Al Sindaco Francesco Solinas  
all'Assessore Valentina Armanino  
al Comandante della Polizia Locale Federica Genovese  
Comune di Sestri Levante

## PROPOSTE PER MIGLIORARE LA MOBILITA' CICLABILE A SESTRI LEVANTE novembre 2024

## **PROGETTAZIONE DI FATTIBILITA' TECNICO ECONOMICA RELATIVA ALLA RETE CICLABILE DELLA VAL PETRONIO**

### **OSSERVAZIONI DI FIAB TIGULLIO**

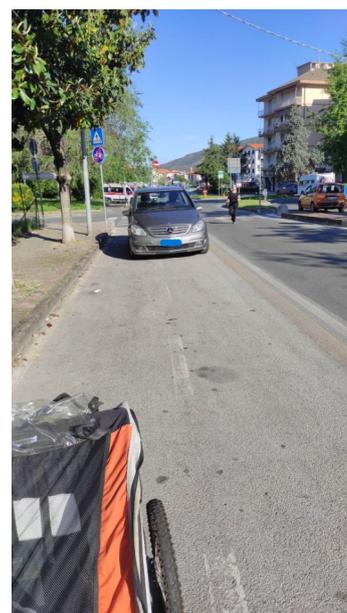
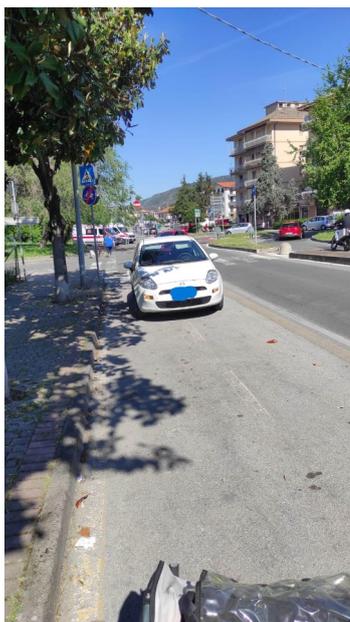
1. **Via Primi angolo con traversa di Via Aurelia.** Pericolosa la svolta a destra dei veicoli provenienti da Traversa Via Aurelia (vedi foto) e ciclabile spesso usata come parcheggio temporaneo (vedi foto). Tratto pista ciclabile zona "Pipaia" cassette rosse, va divisa seriamente dalla strada con cordolo ad evitare soste selvagge delle auto costringendo chi la percorre a buttarsi fuori contromano.
